INFO TECHNIQUE

Remède contre les bruits

provenant du système d'entraînement des accessoires périphériques

Référence INA : 535 0143 10

Photo 1 : Remplacement de la poulie rigide par une poulie à roue libre d'alternateur

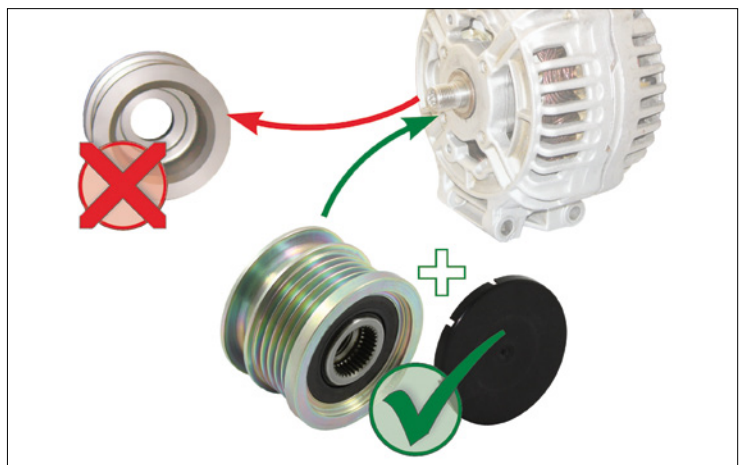
Le mouvement fortement dynamique de la courroie poly V peut engendrer d'importants bruits dans les véhicules mentionnés ci-dessus équipés d'un arbre d'alternateur avec poulie rigide.

Pour remédier à ce problème technique, Schaeffler Automotive Aftermarket propose une poulie à roue libre d'alternateur pour ces véhicules : en permettant de diminuer les charges dynamiques au sein du système d'entraînement des accessoires périphériques, cette poulie empêche la formation de bruits.

Schaeffler Automotive Aftermarket recommande de remplacer la poulie rigide par la poulie à roue libre d'alternateur réf. 535 0143 10 sur les véhicules concernés.
